1. Результаты обследования территории, прилегающей к зданию (участка)

Фото территории, прилегающей к зданию (участка)

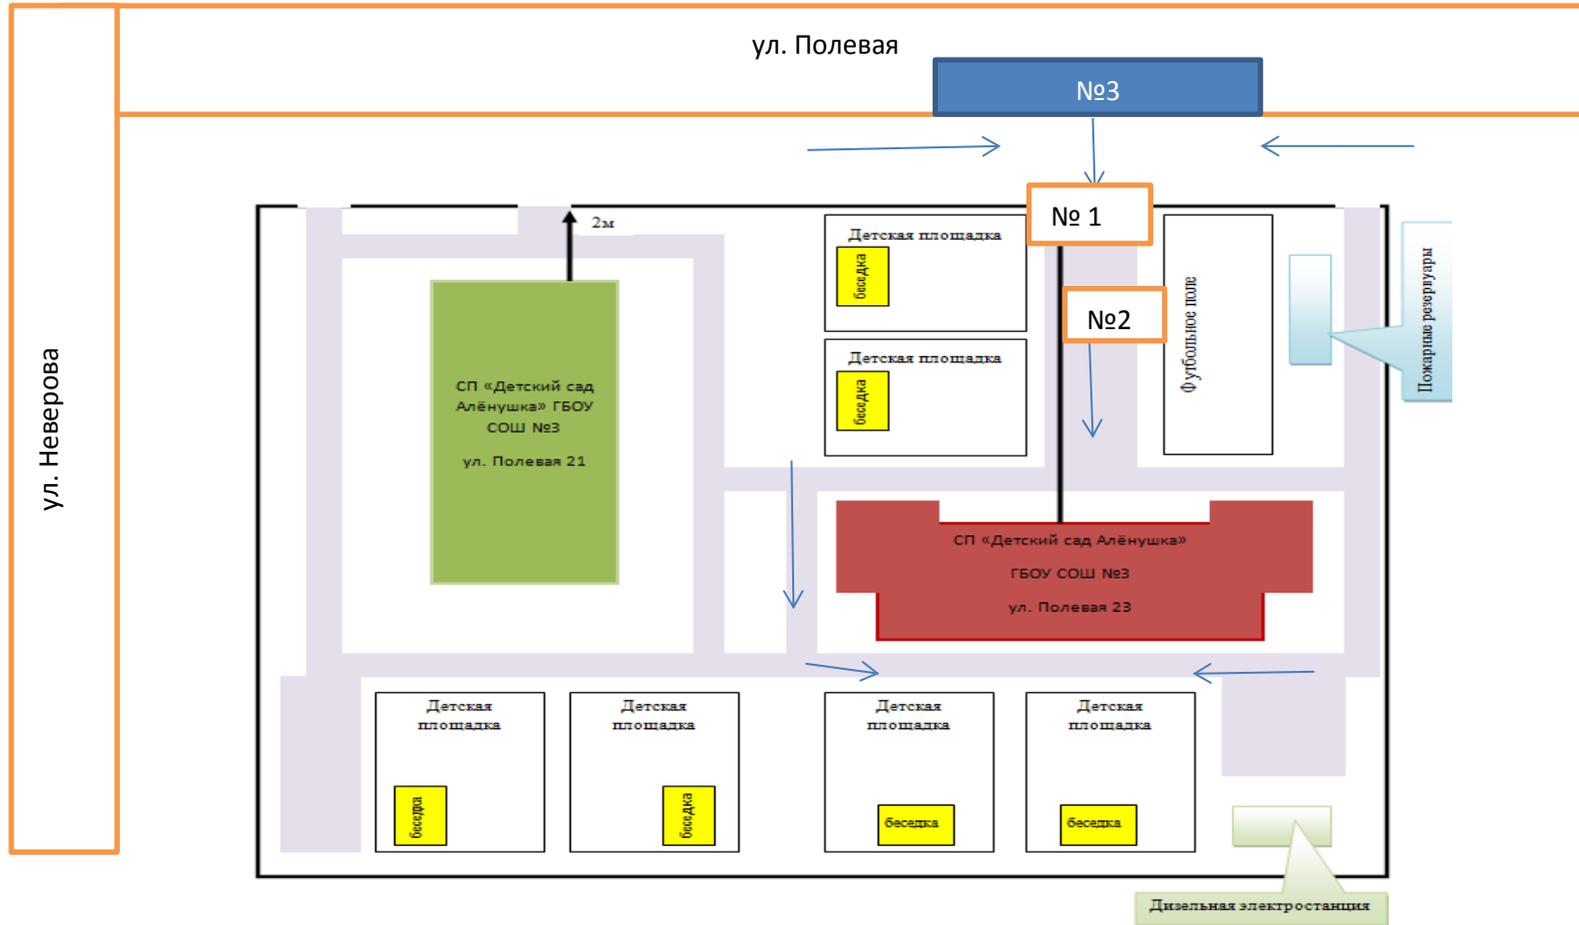
1.2	Путь (пути) движения на территории	есть	№2	№ 2, 3, 4	- отсутствуют указатели направления движения; - отсутствует тактильная полоса и контрастная лента.	К,Г,С,О	- установить информационные указатели, облегчающие навигацию СП 59.13330.2016 п.5.1.3; - выложить тактильную плитку и контрастную ленту для маркировки ступеней	Индивидуальное решение с ТСР

Фото № 8 Дверь (входная)

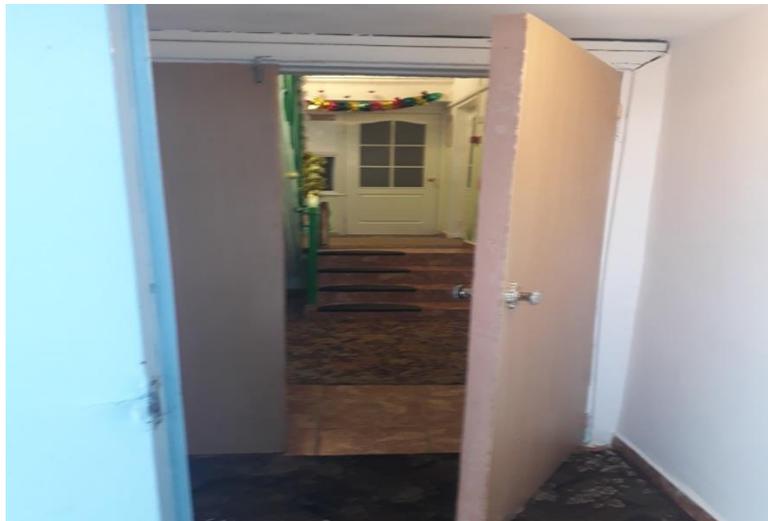
2.4	Дверь (входная)	есть	№5	№8	- полотно двери не имеет контрастную маркировку со стеной.	К, О, С, Г	- полотно двери на путях эвакуации должно иметь окраску, контрастную со стеной СП 59.13330.2016 п.6.2.23	Индивидуальное решение с ТСР

Фото № 9 Тамбур

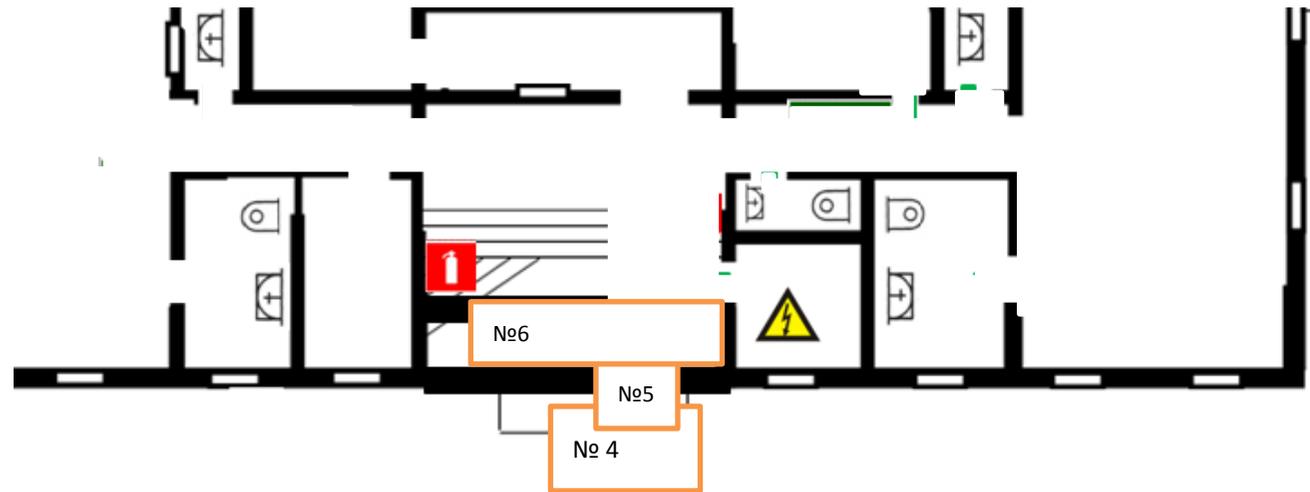
2.5	Тамбур	есть	№6	№9	- полотно двери не имеет контрастную маркировку со стеной.	К, О, С, Г	- полотно двери на путях эвакуации должно иметь окраску, контрастную со стеной СП 59.13330.2016 п.6.2.23	
	Общие требования						Вход (входов) в здание должны быть предусмотрены условиям беспрепятственного, безопасного и удобного передвижения для инвалидов всех категорий и МГН с учетом требований СП 59.13330.2016

Фото №16 Дверь

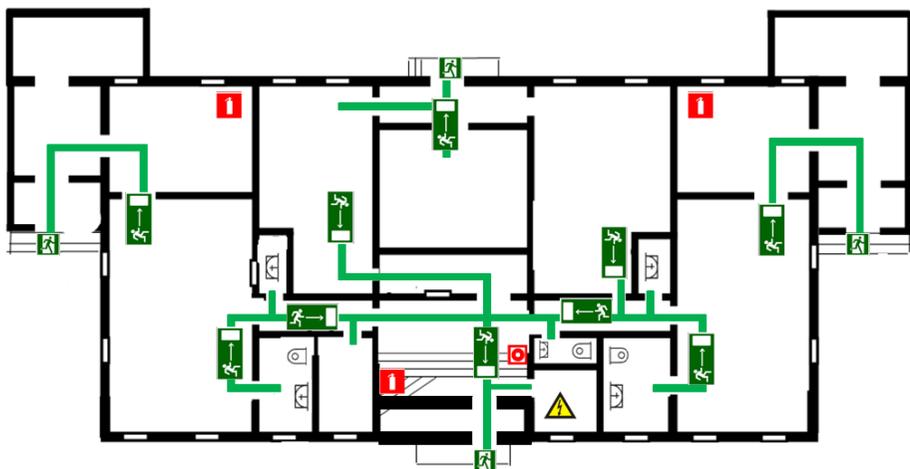
3.3	Пандус (внутри здания)	нет	-	-	отсутствует	-	-	-
3.4	Лифт пассажирский (или подъемник)	нет	-	-	отсутствует	-	-	-
3.5	Дверь	есть	-	№16	<p>- отсутствуют информационные рельефные таблички;</p> <p>- не выделены контрастным цветом дверные проемы;</p> <p>- установлены ненормативные ручки.</p>	К,О,С,Г	- оборудовать в соответствии с СП 59.13330.2016	Индивидуальное решение с ТСР

№ 7 Пути эвакуации (1 этаж)

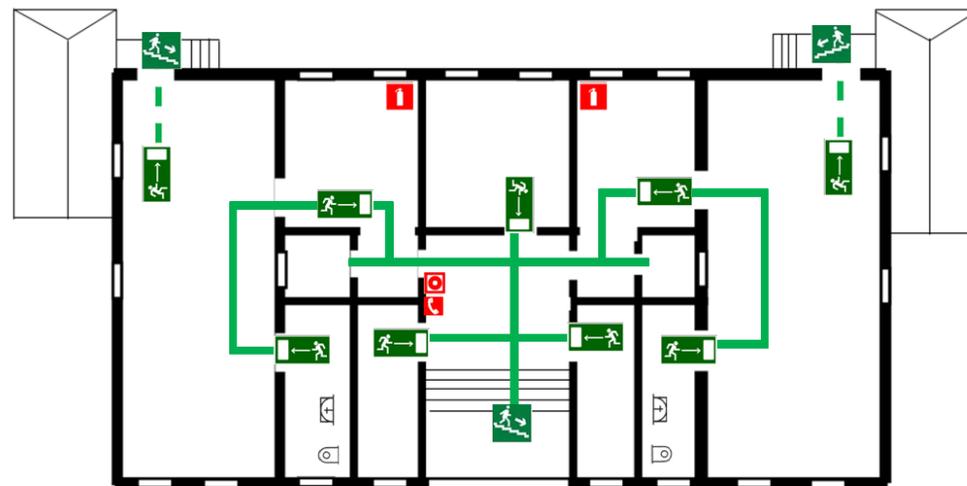
3.6	Пути эвакуации (в т.ч. зоны безопасности)	есть	№7,8	№17, 18	<p>- не обозначены пути эвакуации;</p> <p>- отсутствует зона безопасности.</p>	К,О,С,Г	- оборудовать в соответствии с СП 59.13330.2016	Индивидуальное решение с ТСР
	Общие требования						Пути движения внутри здания должны быть предусмотрены для беспрепятственного, безопасного и удобного

Фото №9 Туалетная комната

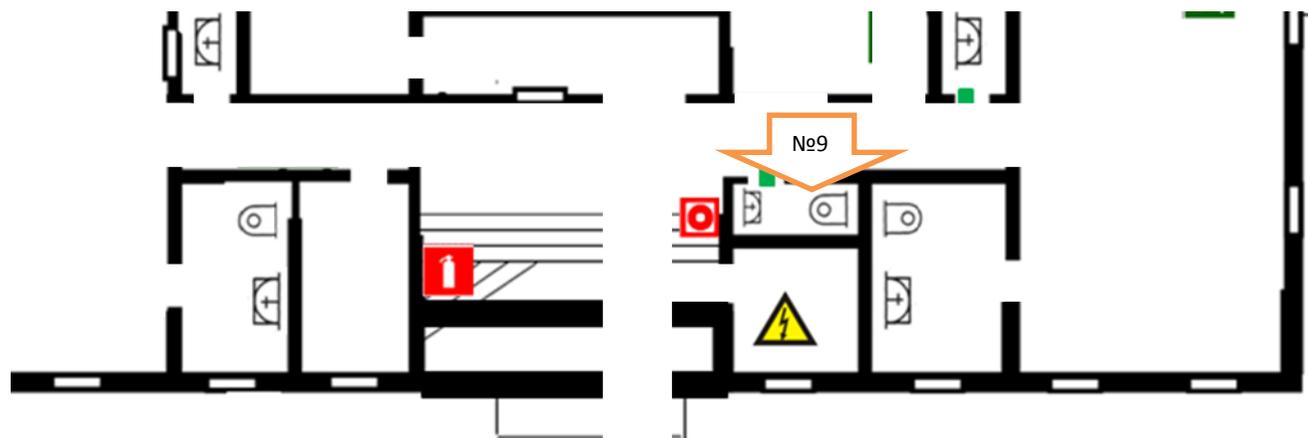
№ п/п	Наименование функционально-планировочного элемента	Наличие элемента			Выявленные нарушения и замечания		Работы по адаптации объекта	
		Есть/нет	№ на плане	№ фото	Содержание	Значимо для инвалида (категория)	Содержание	Виды работ
5.1	Туалетная комната	есть	№9	№19	- не соответствует требованиям СП 59.13330.2016	К,О,С,Г	- туалетная комната должна соответствовать требованиям СП 59.13330.2016 п.6.3	Индивидуальное решение с ТСП
5.2	Душевая/ванная комната	нет	-	-	отсутствует	-	-	-
5.3	Бытовая комната (гардеробная)	нет	-	-	отсутствует	-	-	-
	Общие требования						санитарно-гигиенические помещения должны быть предусмотрены для беспрепятственного, безопасного и удобного использования инвалидов всех категорий и МГН с учетом требований СП 59.13330.2016
